SYNDICAT MIXTE CENTRAL

DE TRAITEMENT DES ORDURES MENAGERES

Réponses à la 2^{ème} et 3^{ème} série de demande de précisions (du 24 et 25 janvier)

**« Conception, réalisation et exploitation
d'un centre de tri des collectes sélectives et de tri-méthanisation
des ordures ménagères à Romainville »**

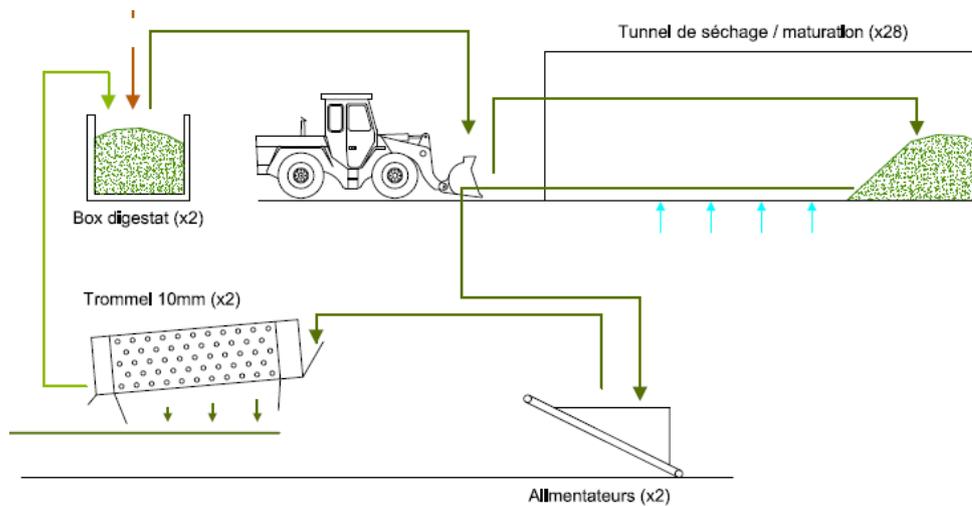
Question : *D'après notre lecture de votre offre, après compostage en tunnels, un affinage par cribles flip flop est prévu sur le site de ROMAINVILLE. Pouvez-vous nous le confirmer ?*

Le cas échéant, pouvez-vous préciser les quantités suivantes :

- *Quantité de compost (en t/an et en % MS) en entrée des cribles,*
- *Quantité de refus d'affinage (en t/an) et destination de ces refus (recirculation, mise en CET...),*
- *Quantité de compost (en t/an et en % MS) après affinage ??*

L'affinage mise en place en sortie des tunnels sur le centre multifilière de Romainville est réalisé par l'intermédiaire de 2 cribles rotatifs (maille 10mm) positionnés en parallèle et traitant chacun 50% de la production annuelle de compost. Ces cribles rotatifs permettent la calibration du compost (0-10 mm) ainsi que la récupération du structurant (morceaux de bois broyés) qui permet la structuration.

Le refus des trommels, le structurant, est en effet recyclé en totalité dans le process pour être mélangé à nouveau au digestat déshydraté avant son entrée dans l'unité de séchage. A aucun moment, les refus d'affinage seront dirigés vers un CET.

Selon notre bilan matière, la quantité de **compost en entrée des cribles rotatifs** est de **10 6981 t/an à 58% de MS**.

La **quantité de refus d'affinage recyclés** dans le process est de **22 253 t/an**. Cette quantité n'est pas suffisante pour assurer une structuration optimale du digestat deshydraté en amont des tunnels de fermentation (30% en masse de structurant sont nécessaires pour faciliter la circulation de l'air de séchage au travers de la couche de digestat). Pour cette raison un appoint en structurants est nécessaire pour compenser les pertes en structurants au niveau du passant trommel. Ce complément est de 9 537 t/an. La quantité annuelle de structurant ajouté est donc de 22 253 t/an + 9 537 t/an = 31 790 t/an.

La quantité de **compost en sortie d'affinage** est de **84 728 t/ an à 57% de MS**.

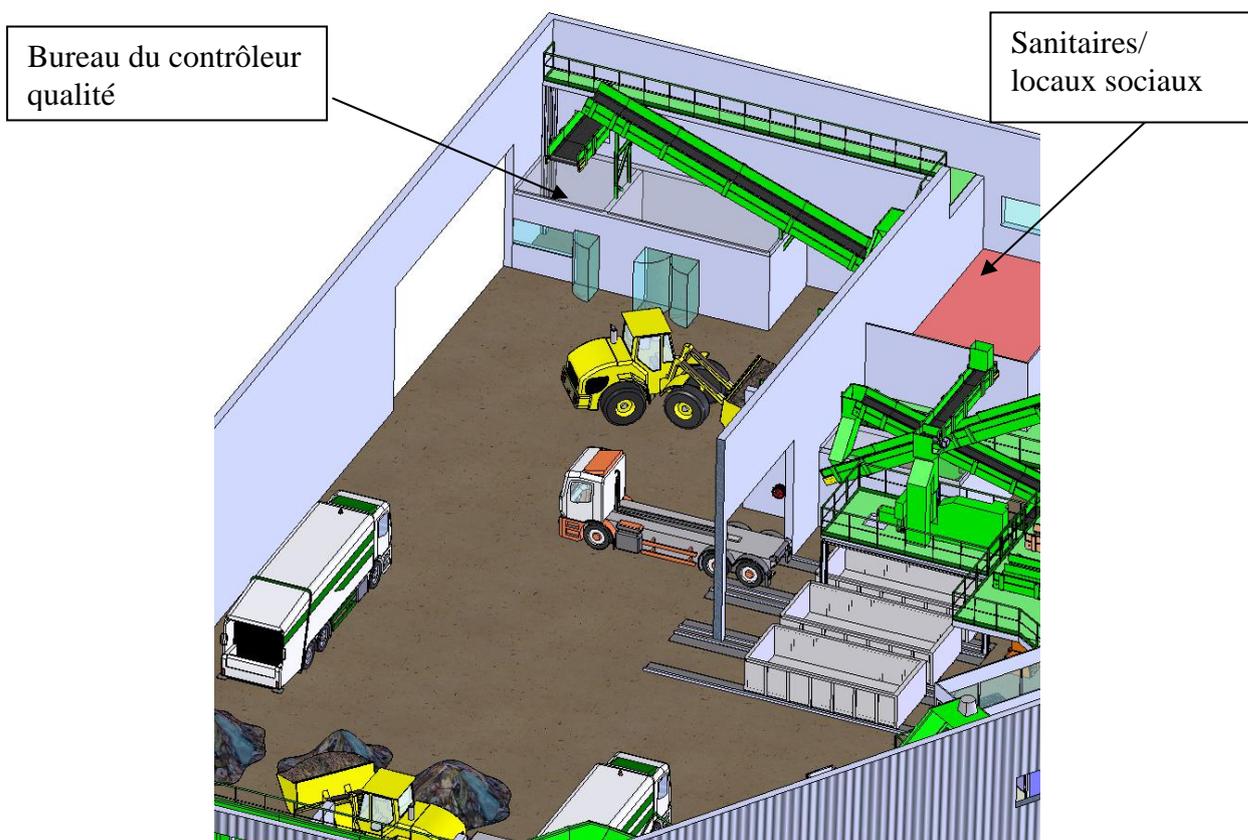
Question : *Un local pour le contrôleur qualité du produit entrant est-il prévu dans votre offre? Si Oui, pouvez-vous préciser son implantation et les équipements prévus dans ce local (sanitaires, etc.) ?*

Le local pour le contrôleur qualité / chef de quai est prévu dans notre offre. Il est situé au niveau +4,5 m au niveau de la réception des bennes de collecte sélective.

La vue ci-dessous montre le positionnement du local. Sa localisation offre une vue directe sur l'arrivée des camions, la zone de dépotage et la sortie.

Ce bureau est équipé d'une ligne téléphonique et d'un poste informatique. Les sanitaires sont situés à proximité au niveau des cabines de tri manuel.

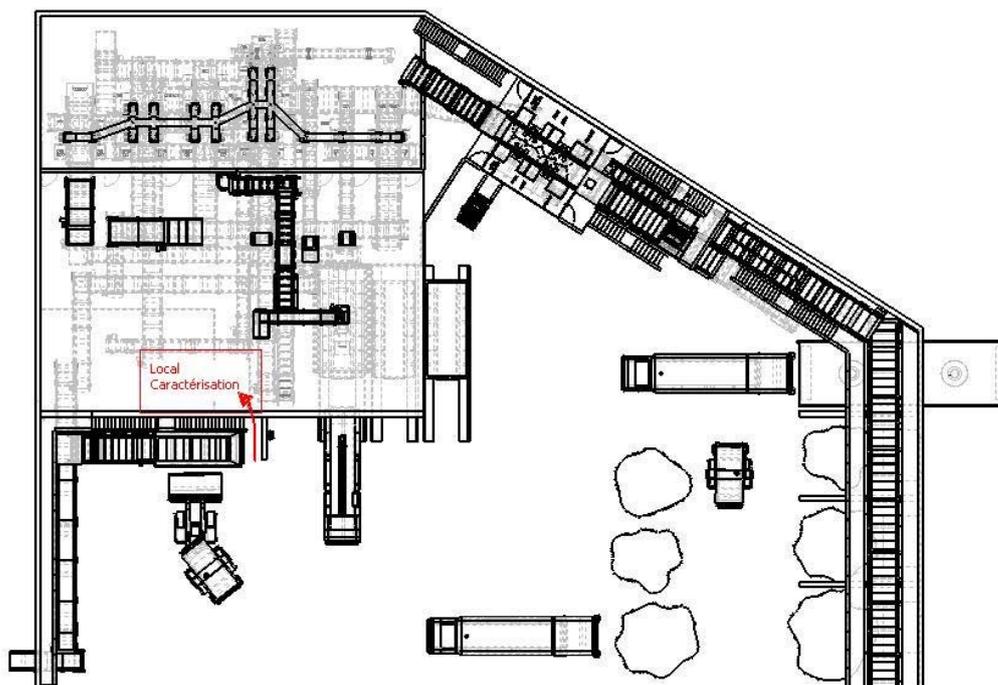
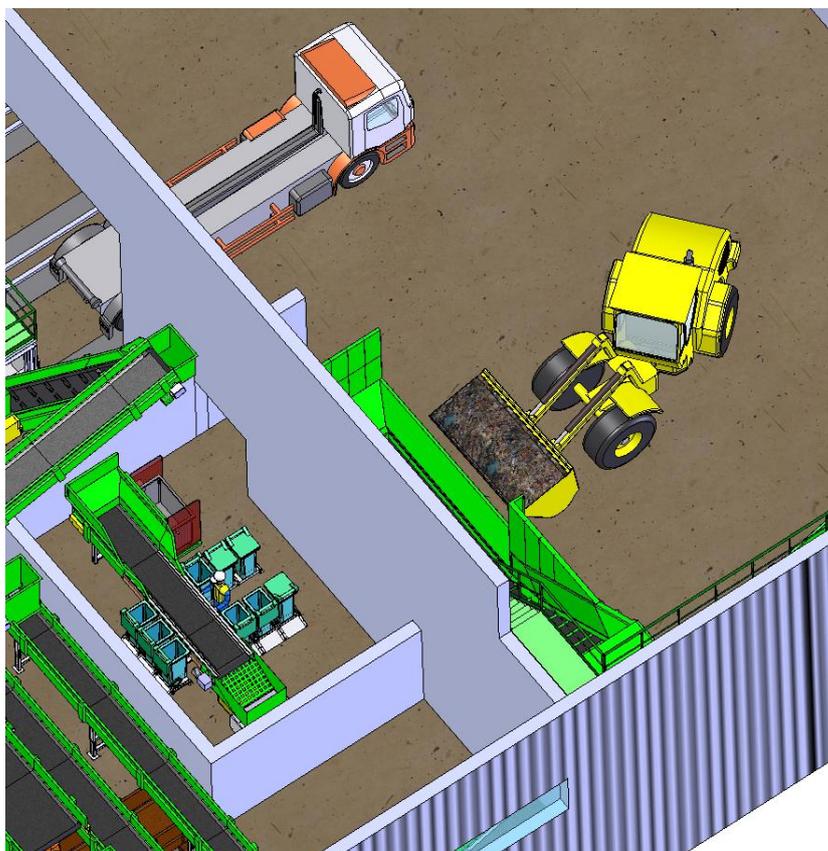
Question : Une salle de caractérisation est-elle prévue dans votre offre?

Si Oui, pouvez-vous préciser son implantation et les équipements prévus dans ce local (tables de caractérisation, trémies, balances, etc.) ?

Une salle de caractérisation est prévue au niveau +4,5 m c'est-à-dire au même niveau que le hall de réception des camions de collectes.

Il est prévu que les échantillons à caractériser soient prélevés au niveau de la réception et transférés dans une benne de 660 l dans la salle de caractérisation.

Les vues ci-après illustrent le positionnement de la salle de caractérisation :

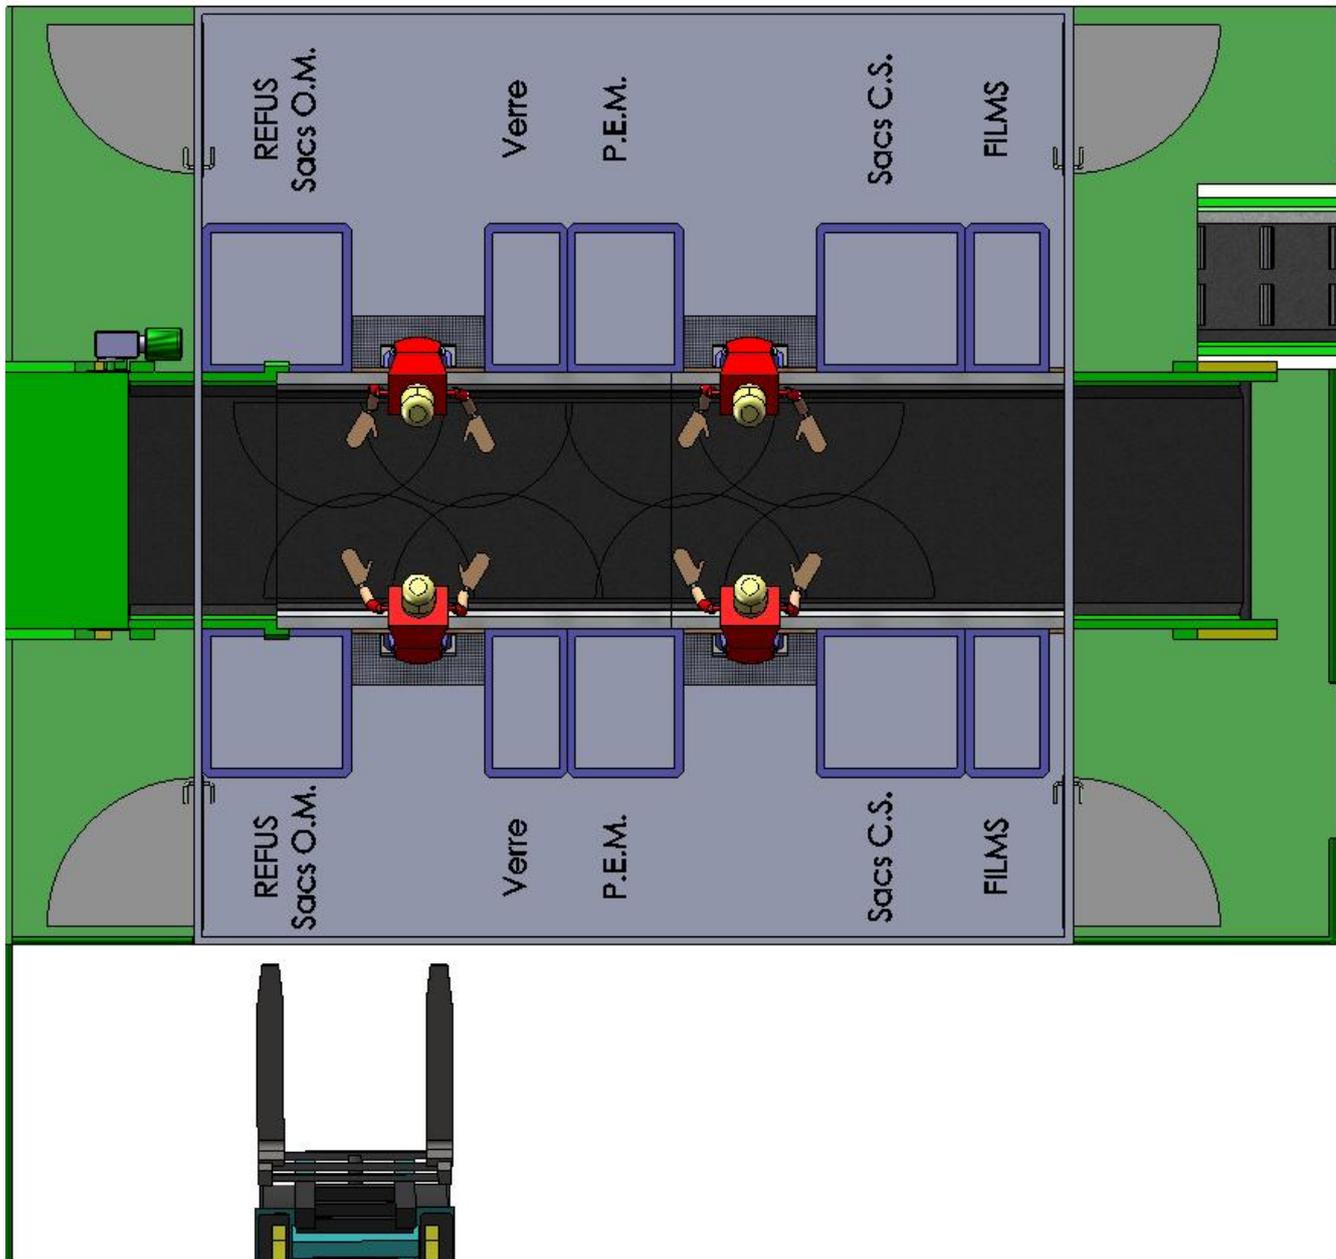
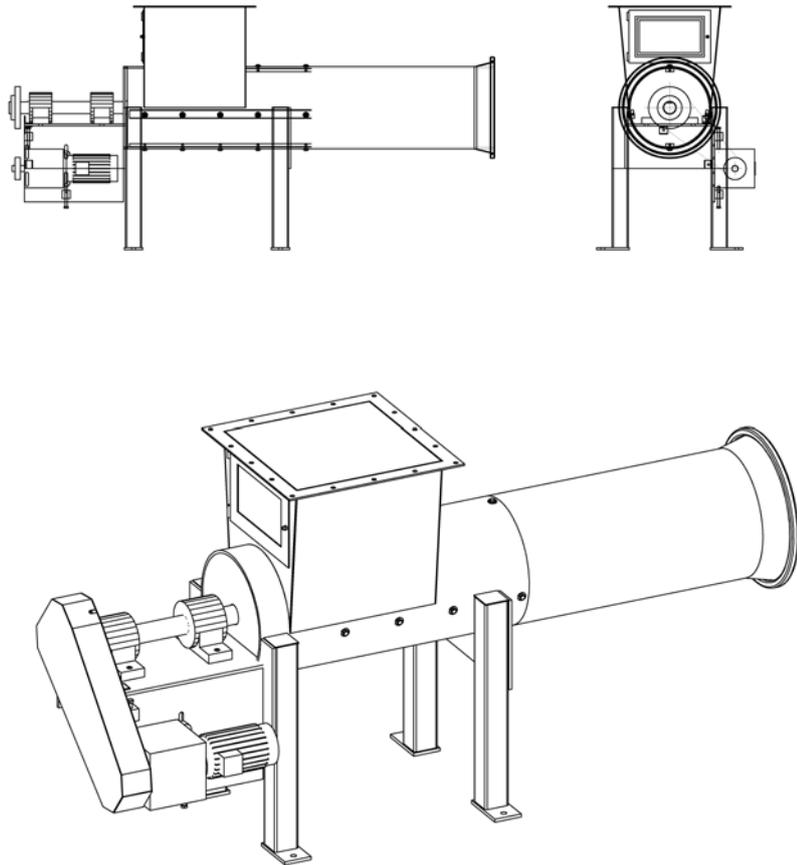
Question : *La récupération des films plastiques est-elle bien prévue dans votre offre?*

Si Oui, pouvez-vous préciser le mode de récupération, de stockage et de conditionnement. ?

La récupération des films plastiques est prévue et comprise dans le prix.

Elle est réalisée au pré-tri comme indiqué au cahier des charges. La vue ci-après montre l'aménagement de la cabine de pré-tri avec la goulotte prévue pour les films plastiques.

Le conditionnement est réalisé par vis compacteuse (voir vue de cet équipement ci-après).

Une fois compacté les films plastiques peuvent être soit :

- Introduits dans des big-bag.

- Renvoyes dans la presse à balle.

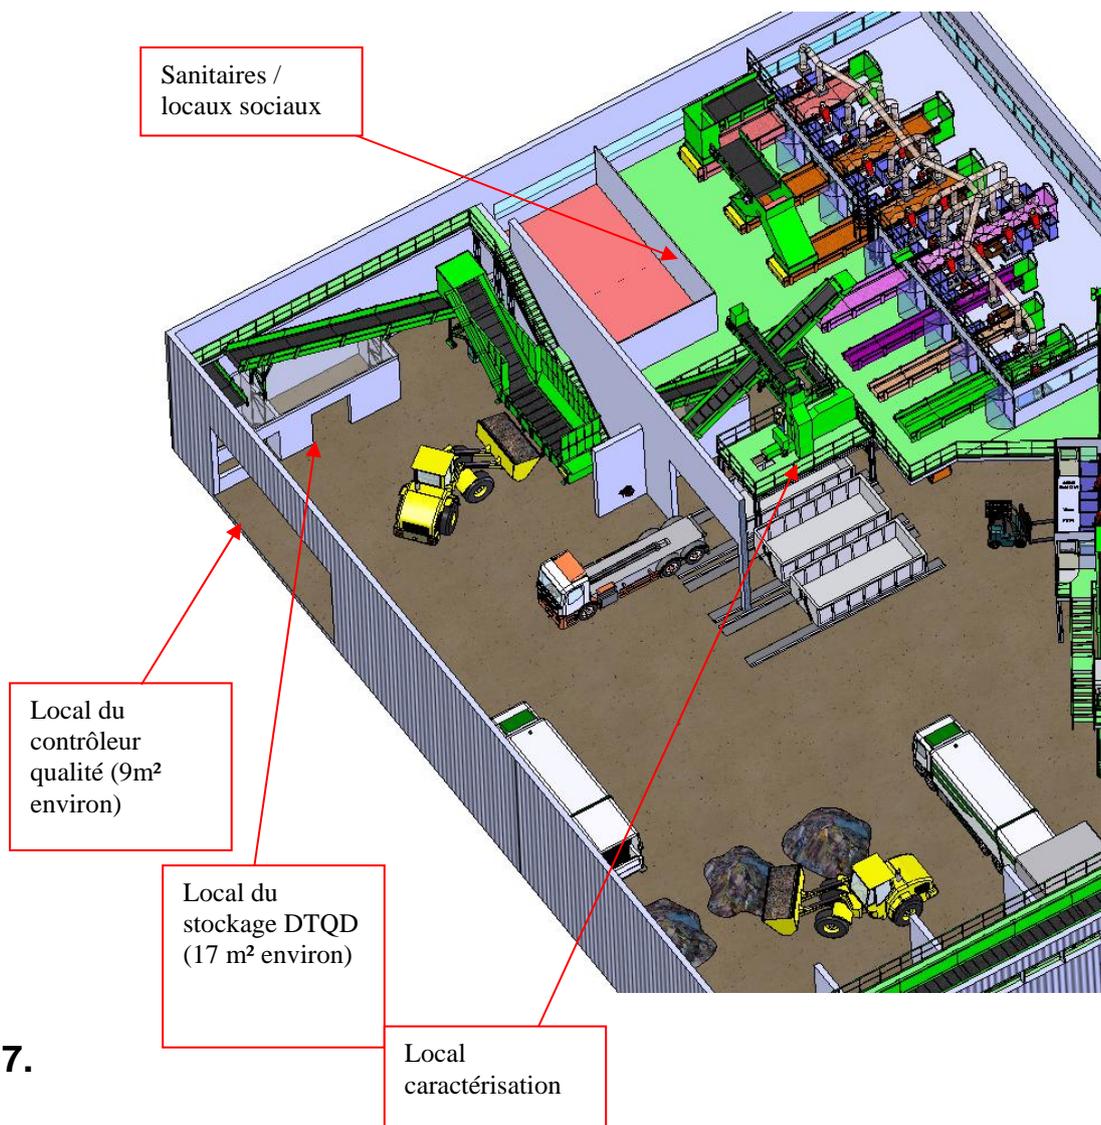
Question : *Qu'avez-vous prévu pour la récupération et le stockage des DTQD ? ?*

Nous avons prévu des caisses palettes normalisées dans la zone de dépotage, pour que le contrôleur qualité du produit entrant puisse ôter les éventuels DTQD car en aucun cas des DTQD ne doivent passer sur la ligne.

Le stockage de ces DTQD se fait dans un local fermé situé au niveau +4,5 m à côté du local du contrôleur qualité.

La vue ci-dessous montre le positionnement de ce local

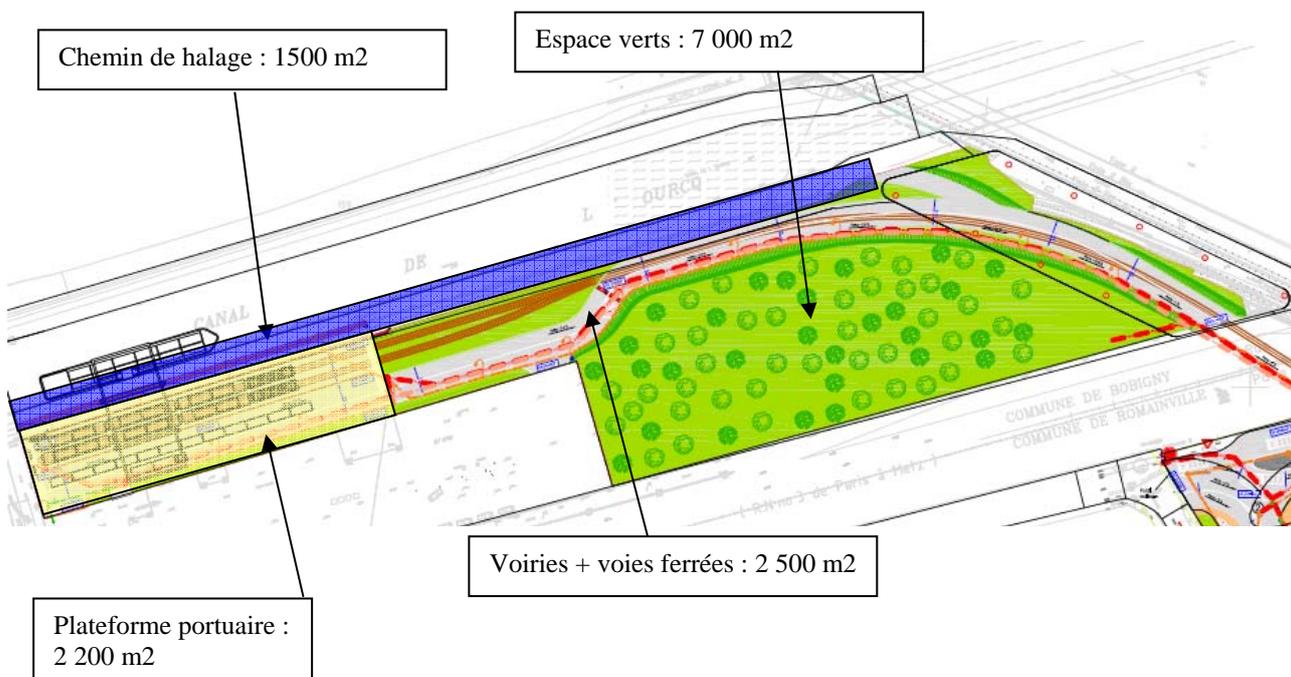
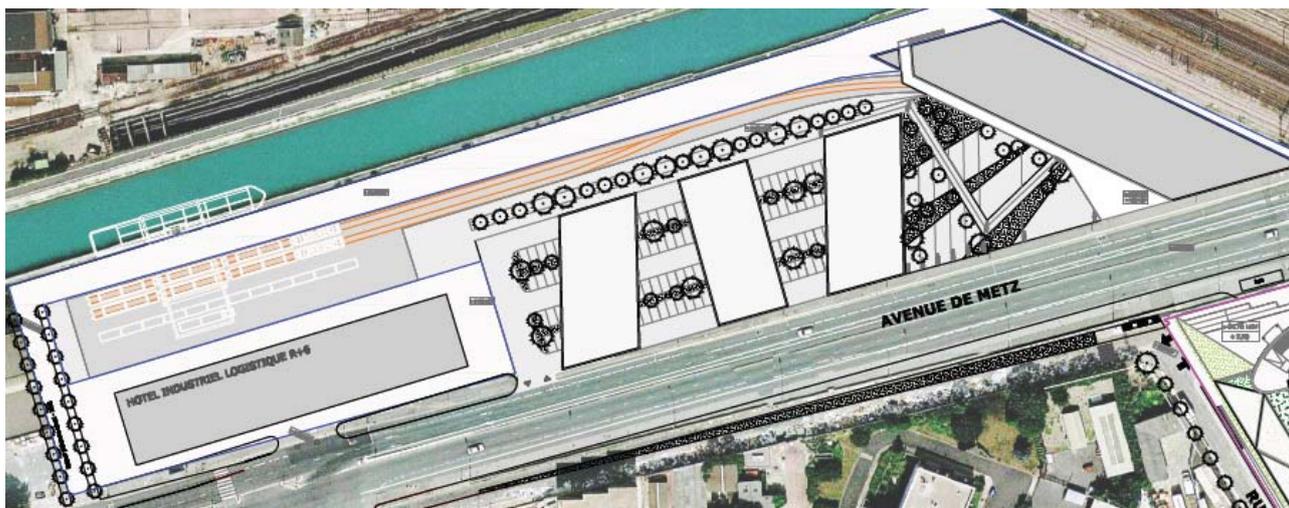
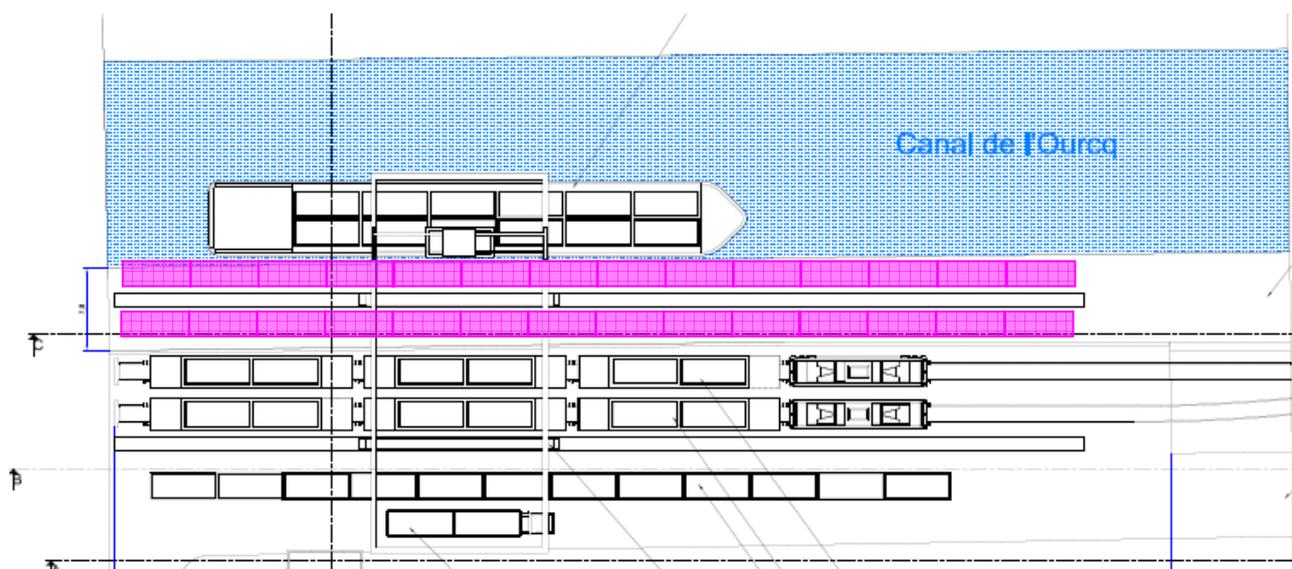
Question : *Pouvez-vous préciser les activités prévues dans votre offre sur le site de Bobigny en détaillant les surfaces ? Pouvez-vous également préciser les modalités d'utilisation de la plateforme de Bobigny pour le « stockage de secours » des conteneurs : nombre de conteneurs ? implantation de la zone ? période d'utilisation (y a-t-il des conteneurs normalement présents sur cette plateforme en semaine ou ne s'agit-il que d'une utilisation « exceptionnelle » ?)*

Le schéma ci-dessous explicite les différentes surfaces traitées par notre groupement sur la parcelle de Bobigny.

Outre la réalisation de la plateforme portuaire, du chemin de halage et des voiries d'accès (+ voies ferrées) depuis le tunnel jusqu'au port, il est prévu un traitement paysager sur le reste du périmètre du projet.

L'extrait ci-dessous du plan masse propose une perspective future de ce que pourrait devenir la parcelle de Bobigny avec une utilisation foncière des espaces laissés libres.

En effet, étant donné que nous n'utilisons qu'une part restreinte de la parcelle 'Mora le Bronze' de Bobigny pour la plateforme portuaire et son accès, nous avons imaginé que la surface libérée d'environ 5600 m² (par l'absence d'utilisation industrielle, le pré-tri des objets encombrants étant intégré lui aussi sur la parcelle côté Romainville...), simplement aménagée de façon paysagère dans notre offre, puisse être rétrocédée pour une utilisation différente du foncier qu'elle représente. Nous indiquons donc ici à titre d'exemple des possibilités, un schéma de principe d'aménagement en trois immeubles tertiaires sur pilotis, en blanc sur le plan, correspondant à 15 000 m² potentiels.

Cet emplacement est utilisé de manière **exceptionnelle** en cas d'indisponibilité du transport fluvial pendant une journée pour les raisons possibles suivantes :

Les conteneurs sont ensuite rechargés sur les péniches dans les créneaux de chargement libres ou en utilisant les « vides de péniches » (péniches ne partant pas pleines).

En fonctionnement normal, le chemin de halage est uniquement utilisé pour y déposer 3 conteneurs vides, lors du chargement/déchargement de la péniche.

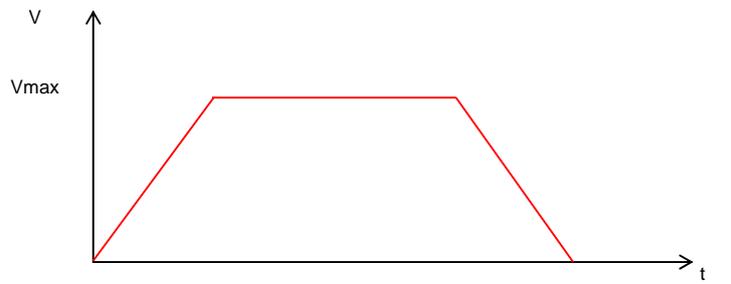
Question : Pouvez-vous préciser les éléments de dimensionnement et les performances attendues du portique du canal ? ?

Les éléments de dimensionnement principaux qui ont conduit à la conception du portique sont les suivants :

- Manutention de conteneurs de 20 et 40 pieds, charge sous spreader maxi de 40 t.
- Hauteur du portique compatible avec le passage d'un conteneur au dessus de 3 conteneurs sur le chemin de halage.
- Longueur totale de 40 m permettant de couvrir la péniche de 6m de large, le chemin de halage, 2 voies ferrées, une voie routière et une rangée de conteneurs (stockage conteneurs produits tiers) : Entraxe voie de roulement - 17,4 m / Portée utile sur avant bec - 9 m / Portée utile sur arrière bec - 4 m.
- Pied du portique sur le chemin de halage pour limiter le porte-à-faux.
- Vitesse de mouvement compatible avec les cadences de chargement des péniches (5 par jour

Mouvement	Temps	Vitesse maximale
Translation	8 s	100 m/min
Direction	3 s	60 m/min
Élévation/abaissement	3 s	40 m/min
